ASOCIACIÓN DE VECINAS Y VECINOS BAJO ALBAYZÍN

RESTAURACIÓN HIDROLÓGICO-FORESTAL DE LA CUENCA VERTIENTE DEL RIO DARRO SOBRE EL CASCO URBANO DE GRANADA

Alegaciones

Camino de la Fuente del Avellano. Girault de Prangey, 1837

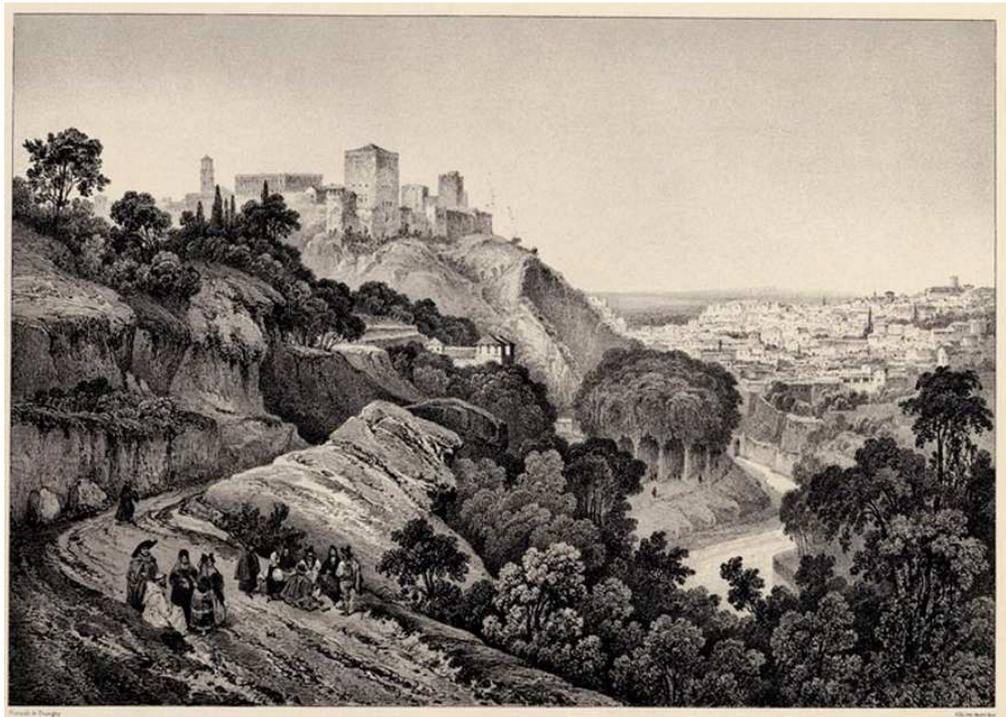
Quedan fuera del proyecto las tres fuentes del Camino del Avellano. Al enfilarse el Camino de la Fuente del Avellano, y a la mitad del mismo, la senda que da acceso al proyecto que nos ocupa, desciende desde la izquierda hasta llegar junto al curso del río, por lo que las tres fuentes históricas quedan aisladas y sin tratamiento alguno. Es conocido el avanzado estado de degradación y abandono que sufren las tres fuentes y su relación natural con el Darro y su entorno. Consideramos que es imposible el éxito de la intervención proyectada en el río Darro, si se aísla de su entorno natural, tan importante, el entorno, como el mismo espacio físico del proyecto de recuperación del cauce del río:

5ª) Por lo que solicitamos: Que se integre en el proyecto la continuación del Camino del Avellano y de la vereda de las siguientes dos fuentes y

reciban el tratamiento necesario para su conservación, tanto las tres fuentes como su entorno y accesos, para complementar el proyecto de restauración. Así mismo, solicitamos que se estudien formas de unir esta continuidad del Camino del Avellano con el sendero propuesto, algo que quizás sea posible en el entorno del PK 0+500.
